Unser Zeichen:
PI-2024-105

Datum:
28.03.2024

**Stadt Uetersen, vorhabenbezogener Bebauungsplan Nr. 44; 55. Änderung Flächennutzungsplan „Südlich des Einheitserdewerkes, südwestlich des städtischen Bauhofs und östlich der Deichwiesen“
Hier: Beteiligung gemäß § 4 Abs. 1 BauGB. Stellungnahme des *BUND*-Landesverband SH**

13.1.2 Schutzgut Boden

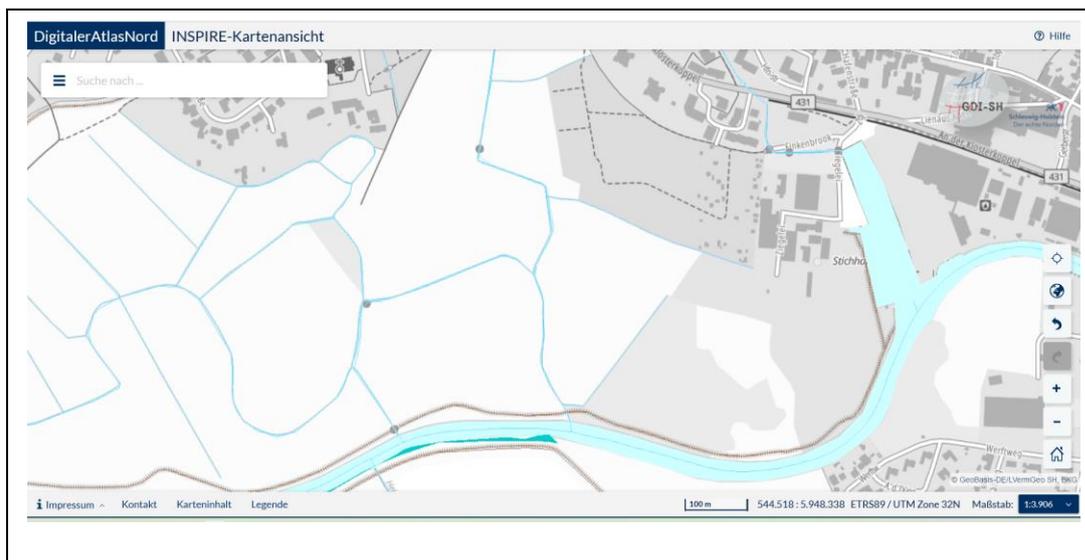
Von 12 Bohrungen diente eine zur Grundwassermessung (geplant waren 4, zwei im Westen liegende sollten zur Erfassung evtl. schädliche Auswirkungen der Maßnahme dienen), von den verbliebenen 11 konnten 8 nicht bis zur geplanten Tiefe abgeteuft werden. Das ist unbefriedigend und aus unserer Sicht gefährlich. Unbekannte Komponenten können unerkannt Umweltbelastungen hervorrufen.

Wir denken, dass 'geologische Fenster wahrscheinlich sind. Es wurde Klei abgebaut und damit ist die Deckschicht sehr wahrscheinlich durchlöchert worden.
